Уплотнительное кольцо крышки резервуара рулевого управления

Модели, к которым это относится

Модели	Мощность, л.с.	Диапазон серийных номеров
4,5 л	200/250 л. с.	2A578514–2A578549
6,2 л	300/350 л. с.	2A574542–2A578514
8,2 л	380/430 л. с.	2A575075–2A578346

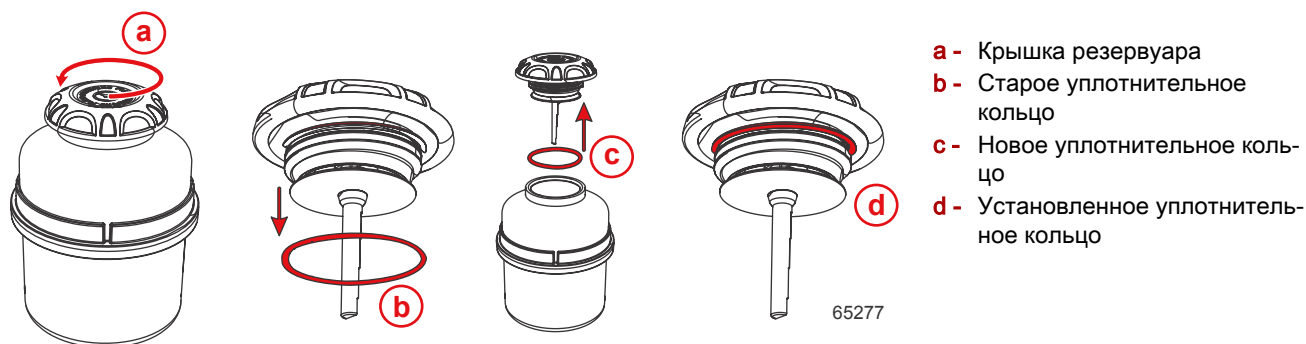
Компания Mercury MerCruiser получила информацию о проблемах со снятием крышки резервуара. Если у владельца возникла такая проблема, следуйте приведенным ниже инструкциям.

Закажите сменное уплотнительное кольцо и установите его на крышку резервуара усилителя рулевого управления.

- Снимите крышку резервуара (вращая против часовой стрелки).
- Снимите и утилизируйте старое уплотнительное кольцо.
- Смажьте уплотнительное кольцо жидкостью для систем гидронаклона и усилителей рулевого управления и установите уплотнительное кольцо.

- Проследите за тем, чтобы уплотнительное кольцо село до верхней кромки крышки резервуара.

5. Затяните крышку на резервуаре.
